NOTA GC N° 301/2026

Ref.: Licitación Pública (Modo IV) N° 10/2026 - "CORRECTIVOS EDIFICIO OPERATIVO, SOBRETecho, CAÑEROS Y ALIMENTACIÓN RADAR, EN EL AEROPUERTO DE POSADAS ". SOLPED 11.000.045.

CIRCULAR N° 1 - ACLARATORIA CON CONSULTAS

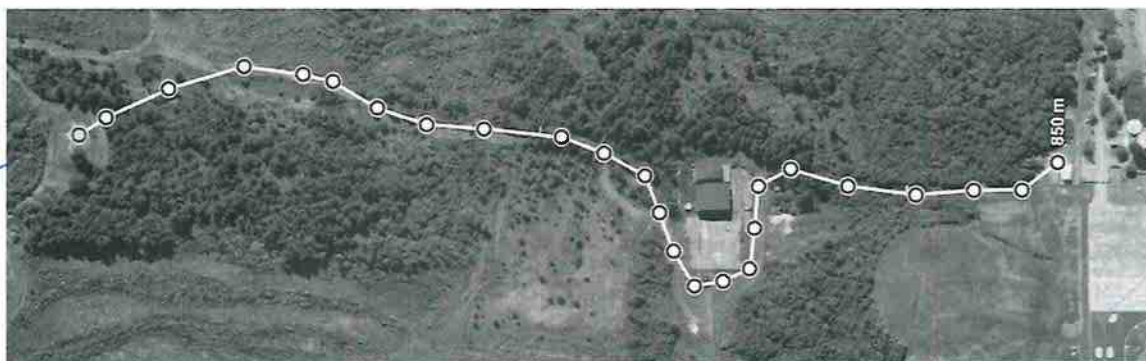
La Memoria Descriptiva menciona aproximadamente 700 m desde el edificio operativo hasta el radar. ¿Debe considerarse exactamente 700 m o la longitud contractual será la indicada en la Planilla de Cómputo? (en la Visita a Obra se observaron que son aproximadamente entre 800 m y 833 m no idealmente lineales sino con algunas desviaciones)

Se debe considerar como base una longitud de 850 m lineales entre el edificio operativo y el RSMA, contemplando las desviaciones de la traza y las pendientes existentes en el terreno.

La longitud definitiva deberá determinarse mediante replanteo y medición in situ durante la ingeniería de detalle.
